Il Dipartimento del territorio

vista la richiesta del 30 novembre 2020 del Municipio per l'**esame preliminare dipartimentale del Piano Particolareggiato del nucleo (PPN) del Comune di Ascona;**

Progetto di base per modifica PPN – Giraudi-Radczuweit – vista complessiva (2011/12)

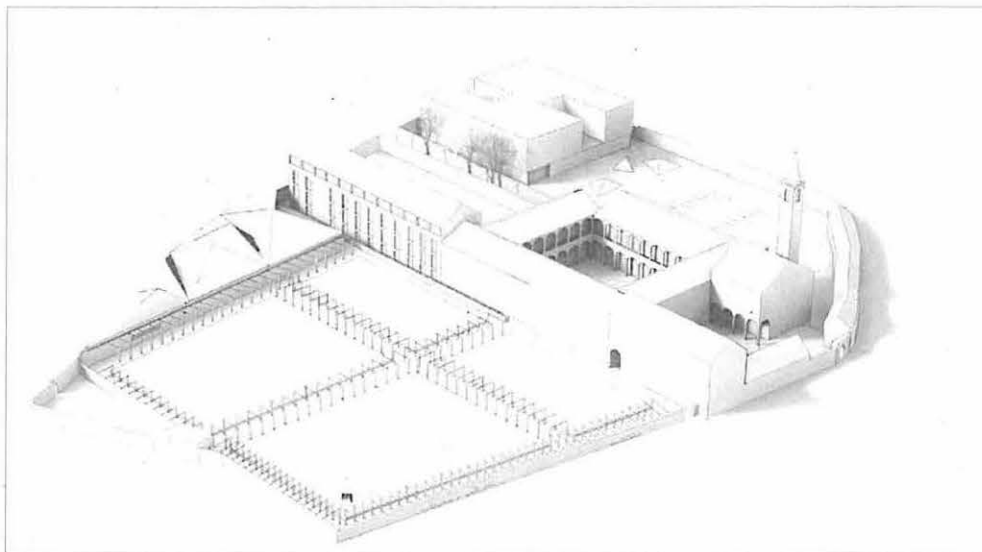
In generale, si rileva che la proposta pianificatoria si scosta sensibilmente da quanto discusso negli anni passati, illustrato nel "Progetto di base per modifica piano particolareggiato – ampliamento nuova mensa + internato maschile e femminile – aule didattiche liceo/palestra/piscina" elaborato dallo studio di architettura Giraudi-Radczuweit (14 dicembre 2011 - 28 febbraio 2012). Tale documento, infatti, avrebbe dovuto fungere da base per lo sviluppo delle nuove disposizioni di ordine pianificatorio per il comparto, che avrebbero necessariamente dovuto considerare sia le comprensibili esigenze della

Per rapporto all'ipotesi codificata nel Progetto di base degli architetti Giraudi-Radczuweit il concetto di sviluppo urbanistico adottato dal Municipio è ritenuto problematico per rapporto sia alle esigenze di tutela della sostanza monumentale presente così come degli spazi liberi, che sono a tutti gli effetti parte integrante del complesso monumentale. Basti a tal proposito anche solo confrontare gli ingombri delle future edificazioni che sarebbero concessi secondo l'ipotesi adottata dal Municipio per i settori E3/E5 con quanto ipotizzato nel Progetto di base 2011/12. Si pensi a quello che potrebbe diventare il viale alberato che conduce alla chiesa della Madonna della Misericordia, al rapporto tra i muri storici e le facciate degli edifici che potrebbero sorgervi a ridosso. Verrebbe irrimediabilmente stravolta una promenade architettonica di indiscussi valore e riconoscibilità che vanno ampiamente oltre i limiti del territorio comunale.
